ANT. : Preinforme de Observaciones N° 712 de 2016, sobre Inspección a la Obra Pública "Construcción Casetas Sanitarias el Huique", de fecha Octubre de 2016

Materia : Responde observaciones de Contraloría Regional de la Región del Libertador Bernardo O'Higgins en el PREINFORME DE OBSERVACIONES N°712 DE 2016, SOBRE INSPECCIÓN A LA OBRA PÚBLICA "CONSTRUCCIÓN CASSETAS SANITARIAS EL HUIQUE", desarrollado por el Sr. Auditor Don José Urrutia Anselmo y la Supervisora(s) Sra. Claudia Morales Guzmán, en Octubre del 2016

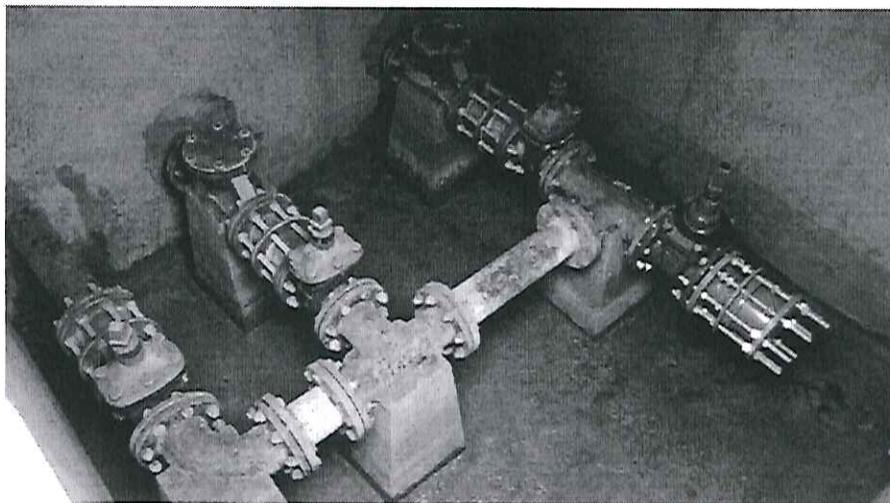
*Se advirtió que en las cámaras de válvula de las cámaras elevadoras de agua potable ubicadas en las zonas 3 y 4 del proyecto no se instalaron los soportes metálicos dibujados en las elevaciones de PEAS en las láminas 14 de 27 "PEAS de impulsión zona 4", respectivamente.*

Se realizó modificación de proyecto respecto a este detalle en atención a que, por funcionamiento y eventuales reposiciones, las válvulas deben quedar sin anclajes y/o fijaciones directas. Para suplir eso se incorporaron machones de hormigón simple ubicados como fijación de piezas especiales, en cantidad, dimensiones y características idóneas para el funcionamiento requerido. Se modificó la materialidad de estos anclajes, de soporte metálico a hormigón, debido al ambiente corrosivo donde se encuentran instalados a fin de asegurar vida útil adecuada al funcionamiento del sistema.

En conclusión, debido a condiciones de mantenimiento y durabilidad en zonas húmedas, entre otras, se ha autorizado al contratista realizar este cambio en la materialidad de apoyos de piezas especiales con mecanismo en cámaras de válvulas de PEAS, zonas 3 y 4. Se consideraron en definitiva machones de hormigón como soporte o apoyo de piezas especiales sin mecanismo y tuberías de acero galvanizado, facilitando así el mantenimiento de estas piezas (Válvulas y Medidores de Caudal).

Se adjuntan imágenes de la solución propuesta e instrucción del ATO, en folio 47 del Libro de Obras N° 5 de fecha 27.07.2016, documento que se adjunta en anexo. Se adjunta Oficio al Gobierno Regional solicitando aprobación de este cambio requerido para mejor ejecución del proyecto. Dado esto, la observación se encuentra subsanada.

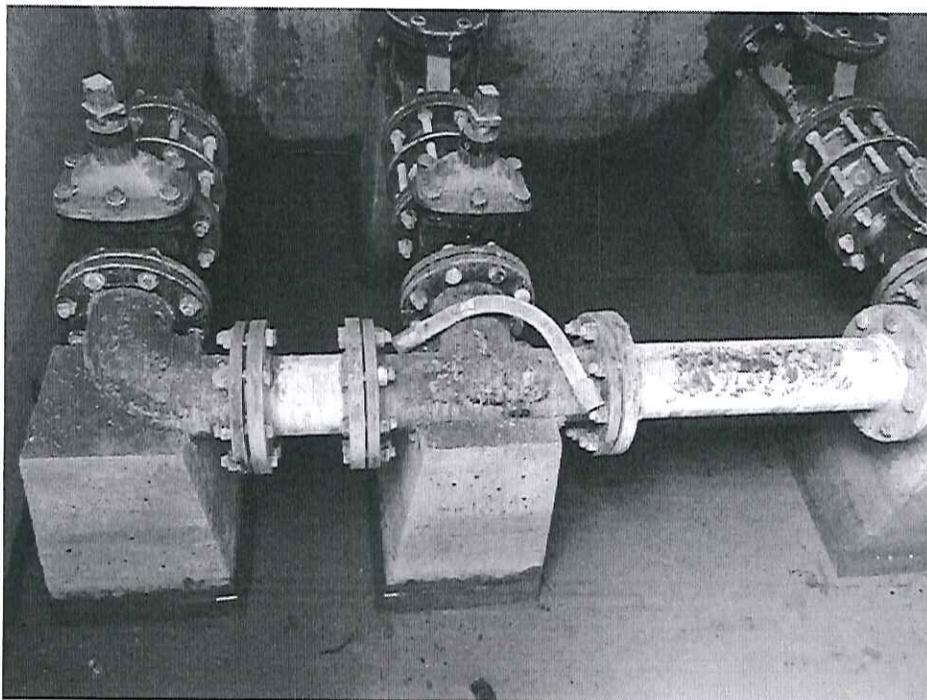
*Se constató que en las cámaras de válvulas de las plantas elevadoras de agua potable ubicadas en las zonas 3 y 4 del proyecto, no se instalaron las válvulas BELGIGAS, con puerta PN10 diámetro 100 mm presupuestada en \$96.580 y la junta Brida Autobloqueante de diámetro 100mm, dibujada en*

las plantas de PEAS en las láminas 14 de 27 "Peas de Impulsión Zona 3", y 16 de 27 "PEAS de Impulsión Zona 4", respectivamente, sin embargo en el estado de pago N° 11, se aprobó el pago de la totalidad de la partida 6.1.2.3. "Suministro Válvula BELGIGAS, con puerta PN10 diámetro (D)=100 mm, y 6.1.3.7. "Confección de Junturas en Nudos autobloqueante", correspondientes a la zonas 3 y 4.

De igual forma que en el punto anterior, se efectuó un análisis detallado a la estructura presupuestaria del proyecto y al estado de pago N° 11, constatando que la partida 6.1.2.3. **Suministro válvula Belgicast, compuerta PN 10, D = 100 mm;** corresponde a una **PARTIDA DE SUMINISTRO DE MATERIAL, NO A UNA PARTIDA DE EJECUCIÓN DE OBRAS**, razón por la cual el pago de esta procede en cuanto se verificó según consta en Certificado emitido por el ATO, por la contraparte técnica municipal y la ITO, que se adjunta, que la señalada válvula Belgicast se encontraba efectivamente en bodega de instalación de faenas en la fecha en que se dio curso al Estado de Pago N° 11.

En relación a la partida 6.1.3.7. **Confección de junturas en nudo Autobloqueante, D = 100 mm**, en el señalado estado de pago, se canceló sólo el avance que a esa fecha efectivamente se había ejecutado, esto es el 75% del total de la partida.

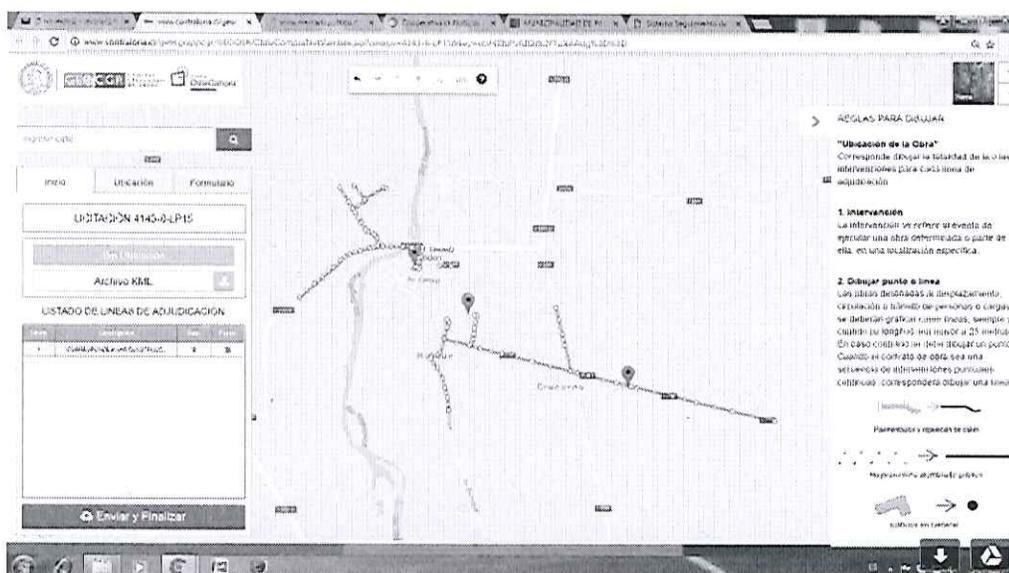
Se detectó que el proyecto "Construcción Casetas Sanitarias, El Huique, Palmilla", no fue cargado en el portal GEO-CGR, lo que incumple lo dispuesto en el numeral 1 de la Resolución N° 6.829 de 2015, de la Contraloría General de la República, que establece que la información de aquellos contratos de obra adjudicados mediante plataforma mercado público deberá ser incorporada en el referido sistema por el órgano de Administración que adjudica el proceso.

Se procedió a cargar en portal GEO-CGR, el proyecto "Construcción Casetas Sanitarias, El Huique, Palmilla" y se envió memorándum que se adjunta, al Director de Secplac, para que en lo sucesivo cumpla estrictamente la Resolución N° 6.829 de 2015, de la Contraloría General de la República.
